2020年2月13日 国土交通省へのヒアリング事項

1. 国交省土地収用管理室に対するヒアリング、

2. 国交省治水課に対するヒアリング

図 5-5-3 基本高水ハイドログラフ（主要地）

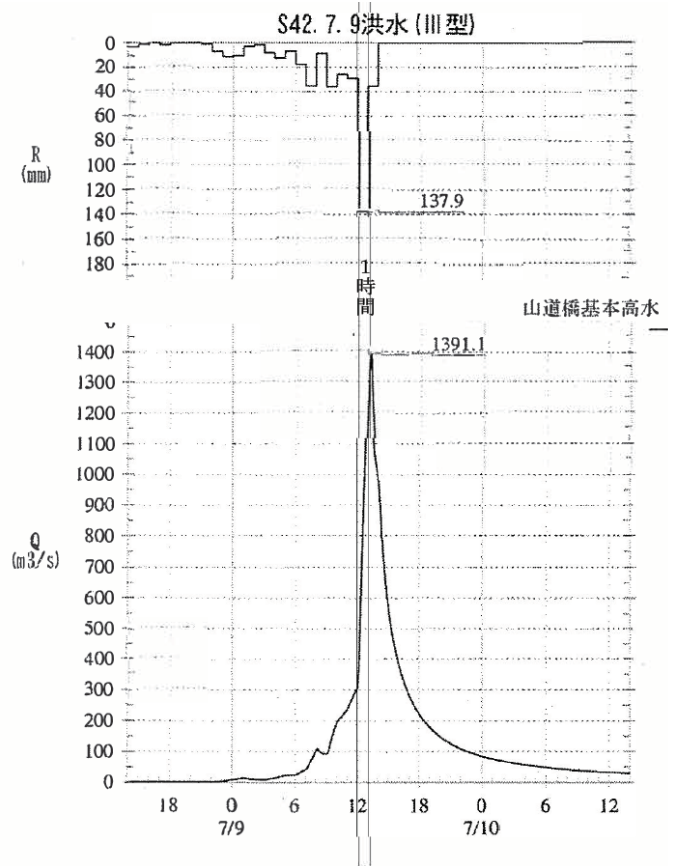
- ・ 石木川合流地点下流を $1/100$ にする上で基本高水流量 $1400\text{m}^3/\text{秒}$ を採用し、河川整備計画で石木ダム事業を位置付けて現在に至っている。しかし、長崎県が自ら認めているように、石木ダムによる治水効果を期待している区域は河道整備が進み、従来すべての洪水に対応できている。よって、当該地域を石木ダムによるたが費用対効果面で全く無駄。すなわち、 $1/100$ 対応として治水目標流量を基本高水流量 $1,400\text{m}^3/\text{秒}$ 対応にする必要はない。次に記すように、 $1/100$ 対応として $1,128\text{m}^3/\text{秒}$ を採用していないのは不合理である。
- ・ 川棚川の降雨による洪水基準点（山道橋地点）までの到達時間は3時間としながら、基本高水流量 $1400\text{m}^3/\text{秒}$ 算出の際には、図1に示す昭和42年7月9日型洪水の降雨流出パターンを「到達時間3時間」イベントとして扱って算出している。しかし、図1は明らかに「到達時間1時間」のイベントである。「到達時間内雨量の異常値検討」をするならば、 $138\text{mm}/\text{時}$ の雨量は500年から1000年に一度納涼に相当しているから、異常値として棄却しなければならない。川棚川の洪水では「到達時間3時間」が一般的と称して「1時間雨量強度の異常値検定は不要」としているにもかかわらず、実際には「到達時間1時間」イベントを「到達時間3時間」として採用し、「1時間雨量強度の異常値検定は不要」としているのはまったく非合理であって、 $1,400\text{m}^3/\text{秒}$ は棄却しなければならない。

- ・ 1/100 の流出計算で最大値であった $1,400\text{m}^3/\text{秒}$ を棄却すると、第 2 位の昭和 23 年 9 月 11 日型洪水 $1,128\text{m}^3/\text{秒}$ を採用することになる。
- ・ 第 2 位の $1,128\text{m}^3/\text{秒}$ は、上流の野々川ダムによる調節効果 $80\text{m}^3/\text{秒}$ により、山道橋地点では $1,048\text{m}^3/\text{秒}$ になる。 $1,048\text{m}^3/\text{秒}$ は計画高水流量 $1,130\text{m}^3/\text{秒}$ に満たないため、石木ダムによる調節は不要である。
- ・ 上記指摘の検証を治水課に求める。
